パナソニック商品情報

2024年12月号

2024年12月号 担当: 営業企画部

ハウジング商品連絡

システムバスルーム ビームシャワー（メタル・ブラック）の仕様変更のご連絡

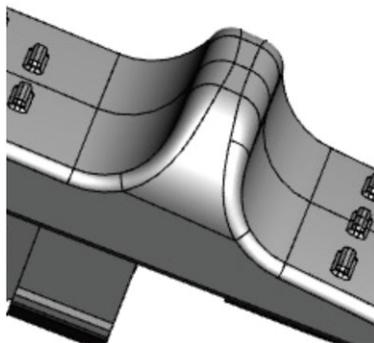
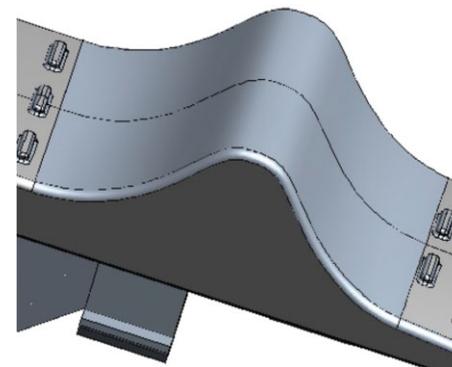
内容 システムバスルーム ビバス・オフローラのビームシャワー（メタル・ブラック）のヘッド背面のスライドスイッチの操作性向上のため、形状を変更いたします。

・高さが低く、凸部根本Rが小さい
⇒指のかかりが少ない

・高さを高くして、幅方向は同一断面形状
⇒指のかかりを大きくとる

シャワースライドバー (メタル) Hタイプ

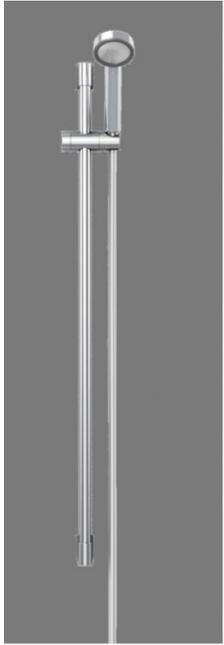
システムバスルーム オフローラシリーズにおきまして、下記アイテムの改廃を実施させていただきます。
 ・意匠性向上のため、2025年2月世代のWEBハウズにて見積りしたシャワースライドバーの仕様を下記の通り変更いたします。
 ※現行のWEBハウズにて見積りした商品は現行仕様のまま(2025年8月受注終了予定)となりますのでご注意ください。

現行仕様 シャワースライドバー(メタル)	新仕様 シャワースライドバー(メタル)Hタイプ
  <p>品番:GTD9Z246F</p> <ul style="list-style-type: none"> ●パイプ:φ25 ステンレス ●取付ねじピッチ:1015 ●フック部構造:ハンドル式 ●ホースクリップ形状:あり ●取付仕様:φ4 タッピンねじ (補強木) ●勝手対応:右出し仕様のみ ●設置:フック部が金属メッキ品のため 横型ミラーをまたいでの取付は不可 	  <p>品番:GTD9GVJY500</p> <ul style="list-style-type: none"> ●パイプ:φ25 ステンレス ●取付ねじピッチ:1000 ●フック部構造:ハンドル式 ●ホースクリップ形状:なし ●取付仕様:φ4 タッピンねじ (補強木) ●勝手対応:取付状態でフック部の回転ができるため 左右勝手対応が可能 ●設置:フック部が樹脂メッキ品のため 横型ミラーをまたいでの取付は可

システムバスルーム 水栓・シャワー梱包形態変更のご連絡

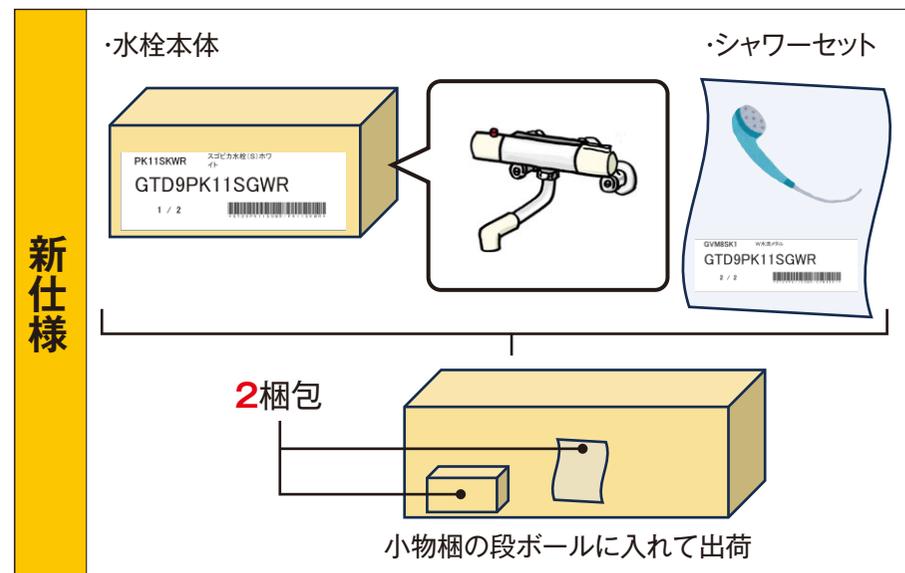
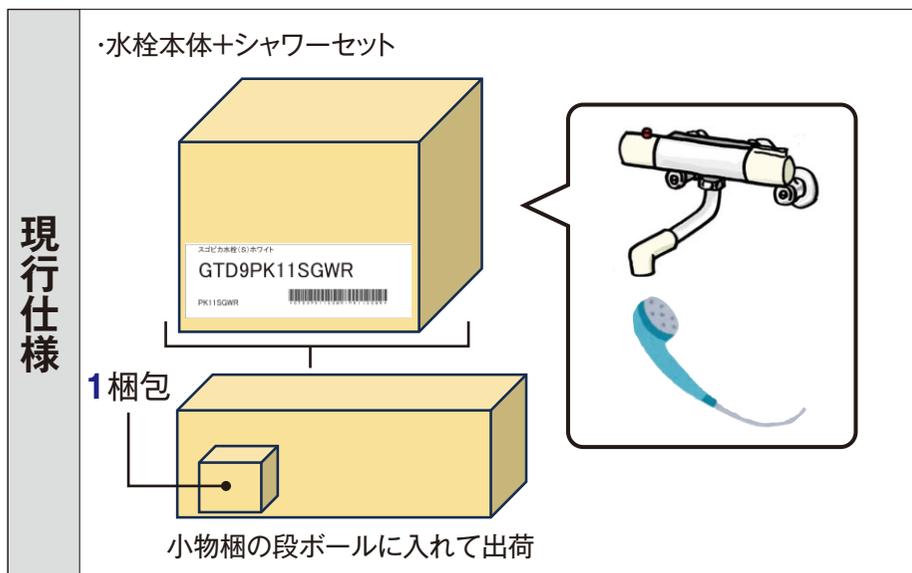
システムバスルームの水栓本体とシャワーセットの梱包形態を、作業効率向上および工場の管理工数削減のため2梱包に変更いたします。梱包形態変更に伴う商品品番や製品の仕様変更はございません。

ご連絡 システムバスルーム オフローラ 断熱材 (床) 項目変更のご連絡

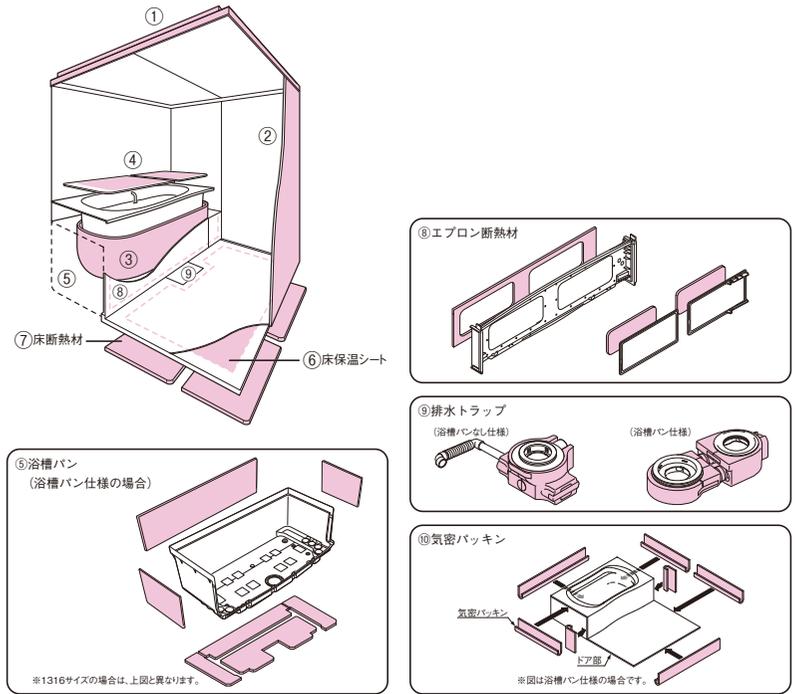
内容 システムバスルーム オフローラのアイテム「断熱材(床)」において、「断熱材なし・気密パッキン付」と「標準仕様・気密パッキン付」を終了しあらたに「標準仕様」の「エプロン断熱または浴槽パン断熱・気密パッキン付」を設定いたします。

番号	部位(名称)	断熱材(床)						
		1	B	2	3	4	7	8
		断熱材なし・気密パッキン付	標準仕様・エプロン断熱または浴槽パン断熱・気密パッキン付	高断熱仕様・気密パッキン付	床暖房仕様・気密パッキンなし	床暖房仕様・(高断熱・気密パッキン付)	標準仕様・気密パッキンなし	標準仕様・気密パッキン付
⑤	浴槽パン		○※1	○※1		○※1		
⑥	洗い場床(床保温シート)		○				○	○
⑦	洗い場床(床断熱材)	廃止		○	○	○		廃止
⑧	エプロン断熱材	廃止	○※2	○※2		○※2		
⑨	排水トラップ		○	○	○	○	○	○
⑩	気密パッキン	○	○	○		○		○

スリット格子 基材仕様追加のご連絡

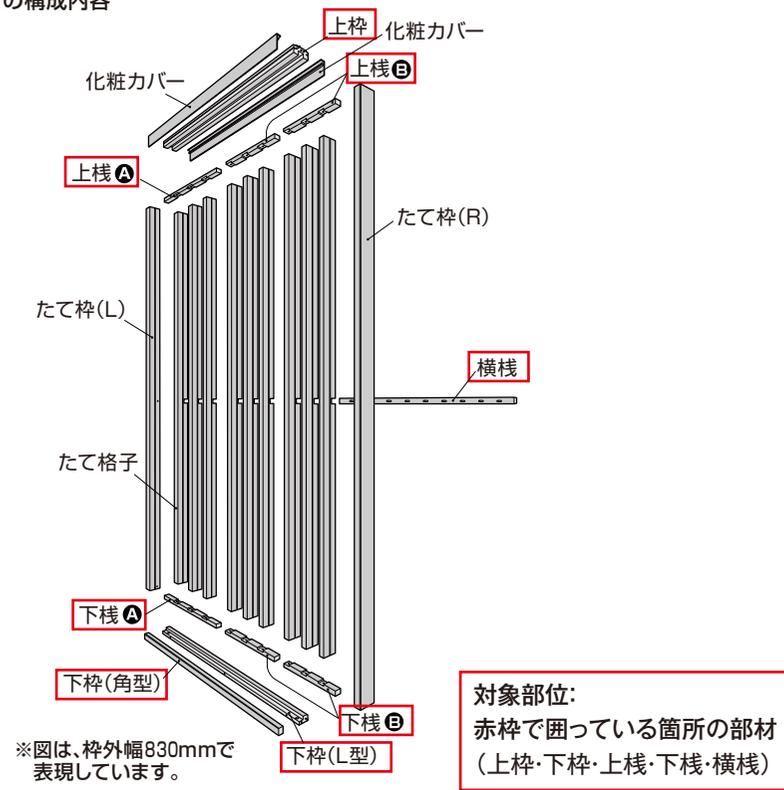
スリット格子の基材仕様を下記の通り変更いたします。

現状 : 合板

変更後 : 合板またはパーティクルボード

対象部位 : 上枠・下枠・上棧・下棧・横棧

「AiSEG2」梱包・成形部材変更、
「アドバンスシリーズ リンクプラス 無線アダプタ／無線中継器」成形部材変更のご連絡

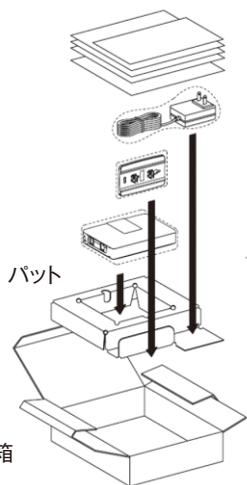
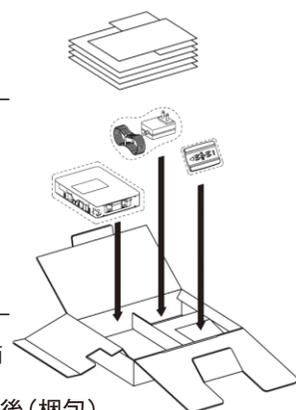
環境配慮（廃材削減）のため、AiSEG2の
梱包形状・サイズを変更いたします。

●変更前（外装箱）
寸法:縦202mm×横215mm×高さ64mm

●変更後（外装箱）
寸法:縦155mm×横256mm×高さ59mm

バットと外装箱を
一体化
